Réf. CRMS : BXL20247\_668\_PRINC\_Marnix\_24\_BBL

**Objet :** BRUXELLES. Boulevard Marnix, 24 / rue du Trône, 1 – Ancien siège de la BBL (arch. G. BUNSHAFT 1961-1965, extension de 1987). - Demande d'avis de principe portant sur la restauration, rénovation et transformation

**Avis de principe de la CRMS**

*Situation existante et projetée : extrait du dossier*

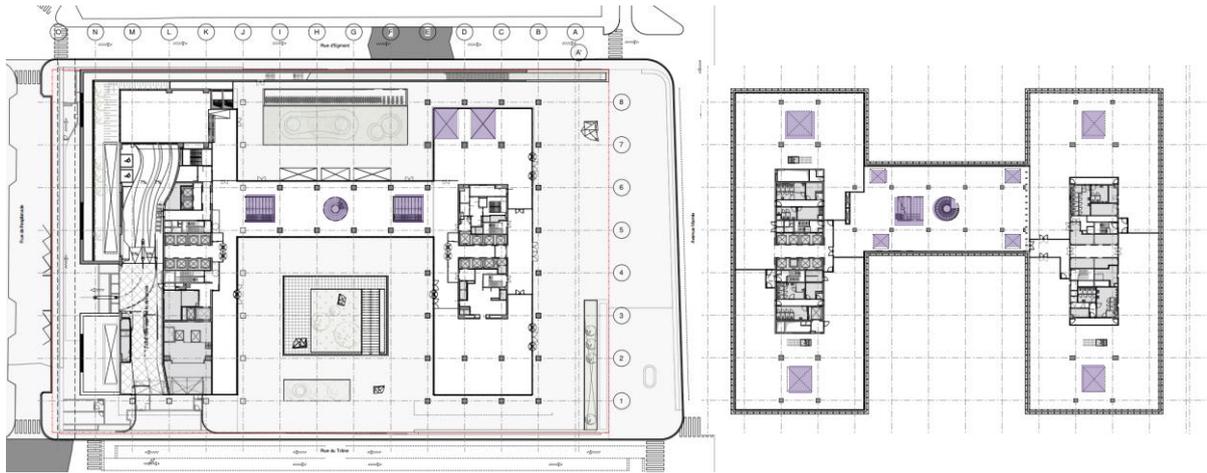
Par ailleurs, elle demande d'examiner et détailler l'impact visuel, y compris la matérialisation des garde-corps du patio, projeté sous forme d'un rectangle long, sur l'esplanade Marnix, côté Trône, pour une intégration de qualité et harmonieuse et le revoir le cas échéant. Il est important de garder, de ce côté, une esplanade caractérisée par une planéité et de garantir une intégration de qualité et harmonieuse. Le bâtiment bénéficie d'une remarquable situation sur l'avenue Marnix, avec vue sur la place du Trône et les jardins du Palais royal. Balise dans le tissu urbain, le bâtiment se manifeste comme une œuvre d'art posée sur un socle en travertin, ce qu'il convient de ne pas perturber à cet endroit.

La CRMS souscrit au principe du grand patio rue du Trône. Son emprise et son implantation peuvent cadrer avec la scénographie, la lecture et la trame des bâtiments et de leurs abords et apporter les réponses organisationnelles et de prises de lumière souhaitées. Pour s'intégrer mieux et en meilleure harmonie avec le contexte patrimonial, la CRMS demande cependant de :

- examiner et détailler l'impact visuel du patio, y compris de la matérialisation des garde-corps; pour une intégration de qualité et harmonieuse et le revoir le cas échéant;
- revenir à l'option où l'escalier est implanté parallèlement au trottoir, comme dans la proposition précédente. Ceci garantira une plus grande distance entre l'espace palier et la nouvelle façade ;
- revoir l'aménagement paysager dans un plus grand respect des principes de composition. L'îlot de végétation et l'implantation des œuvres d'art, ne devrait pas être désaxé ;
- affiner les compositions plantées et la palette végétale pour une plus grande sobriété et garantir la visibilité sur les façades (renoncer à des plantations de type haute), un

La CRMS souscrit au principe du patio rue d'Egmont. Son emprise et son implantation symétrique peuvent cadrer avec la scénographie, la lecture et la trame des bâtiments et de leurs abords et apporter les réponses organisationnelles et de prises de lumière souhaitées. Pour s'intégrer mieux et en meilleure harmonie avec le contexte patrimonial, la CRMS demande cependant de :

- examiner et détailler l'impact visuel du patio, y compris de la matérialisation des garde-corps; pour une intégration de qualité et harmonieuse et le revoir le cas échéant ;
- revoir la stylistique et l'intégration du nouvel abri vélo venant s'adosser à un nouveau mur revêtu de travertin et renoncer à une structure en métal déployé à trame large, qui apparaît comme une structure de type 'standard' peu adaptée et valorisante dans le cadre architectural;
- affiner les compositions plantées et la palette végétale pour garantir la visibilité sur les façades, un ordonnement respectueux de la trame du bâtiment et des modes de gestion et de maintien à long terme;

*Localisation des nouveaux percements intérieurs en plan : extrait du dossier*

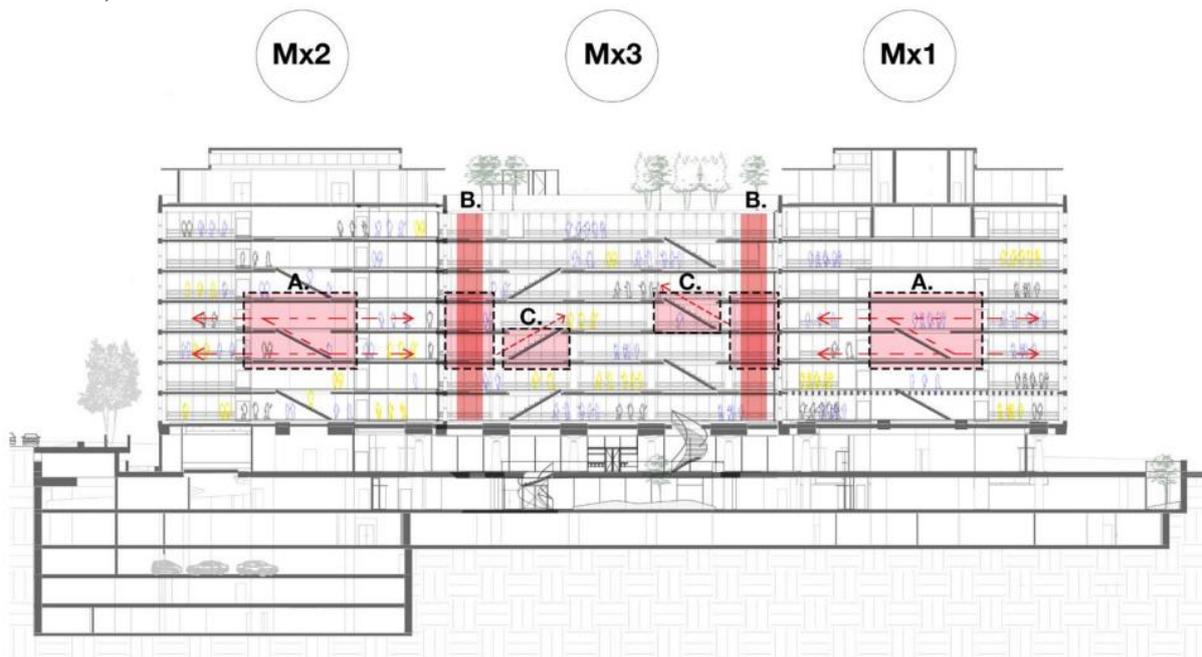
La CRMS ne souscrit pas au parti du projet de prévoir trois types de percements par plateau (percements et trémies d'escaliers dans Marnix I et Marnix II / 4 « puits de lumière » dans Marnix III / percements « en gradin » dans Marnix III) car ce concept se traduit par des interventions qui perturberont les grands principes qui dictent la composition et la logique spatiale des lieux, la tectonique et la lisibilité, le rapport intérieur entre colonnes historiques et baies, ...

Même si la CRMS peut soutenir le nouveau rôle de connecteur, pour répondre au souhait de fluidifier les échanges entre collaborateurs et services et améliorer les liens entre Marnix I & II, les nouveaux percements intérieurs sont trop nombreux, de large emprise, pas toujours mutualisés avec les trémies d'escalier, certains se situent au droit des vitres, ... Leur plus-value ne semble par ailleurs pas suffisamment démontrée (ex : dans les angles du Marnix III) et leur nombre important relègue trop d'espaces à des espaces de circulation. Dans Marnix II et II, ils imposent en outre de créer de nouveaux compartimentages RF (au milieu des ailes) qui perturberont la lisibilité de l'espace dans son entièreté, ...

Pour toutes ces raisons, la CRMS demande de revoir les percements intérieurs résolument à la baisse et de les limiter aux percements liés aux trémies d'escalier qui devront s'inscrire en respect de la trame et de la symétrie de la composition.

*Localisation des nouveaux panneaux solaires en coupe : extrait du dossier*

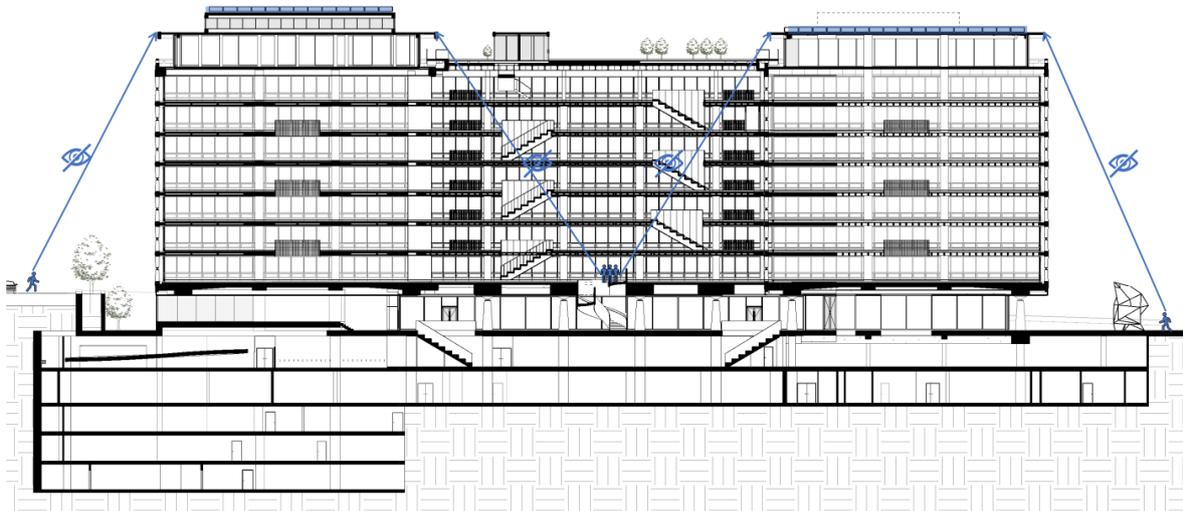
La CRMS souscrit à l'aménagement d'une toiture terrasse mais demande d'organiser et de détailler les dispositifs nécessaires à ce nouvel usage dans une perspective de la plus grande discrétion possible (garde-corps, édicule de sortie de circulation, variété et hauteur des plantations, panneaux solaires ...) des nouveaux aménagements et ainsi conserver au maximum la perception du bâtiment actuel dans le paysage urbain. La CRMS sollicite de procéder à leur évaluation dans un cadre urbanistique plus large et donc de réaliser des vues perspectives ou angles de vues depuis des points de vue plus éloignés.

*Localisation des nouveaux châssis et murs rideaux : extrait du dossier*

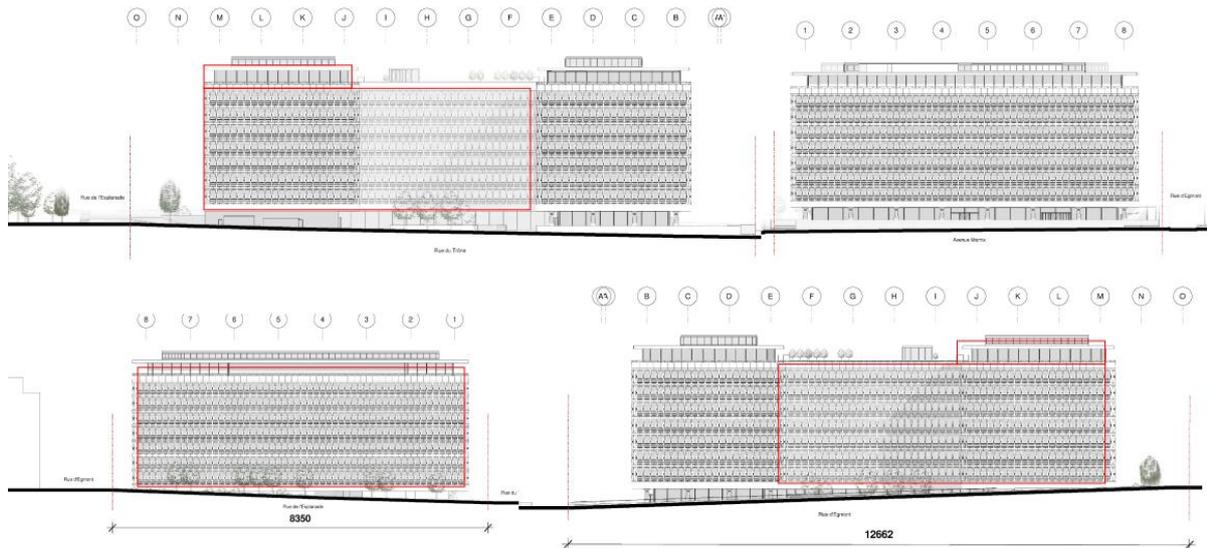
Le dossier a été assorti d'un ensemble de fiches techniques pour une partie des interventions proposées. Mais la demande ne fournit aucune motivation sur le fait de choisir les nouveaux châssis similaires à ceux mis en place lors de la campagne de restauration de 2010 de Marnix I. L'étude historique ne permet pas de vérifier que les châssis tels que réalisés en 2010 se rapprochaient des châssis originels, ni si ces interventions nécessitaient ou non l'obtention d'un permis. Le choix de remplacer les châssis et les vitrages par de nouveaux éléments à triple vitrage n'est pas sans conséquence sur la matérialité des façades et la possible reproductibilité des profils originels, qui devraient être mieux documentés. Ce volet du dossier doit être détaillé et l'impact des choix mesuré.

L'ensemble des informations techniques n'ont pas été transmises en ce qui concerne notamment la teinte du panneau opaque du châssis.
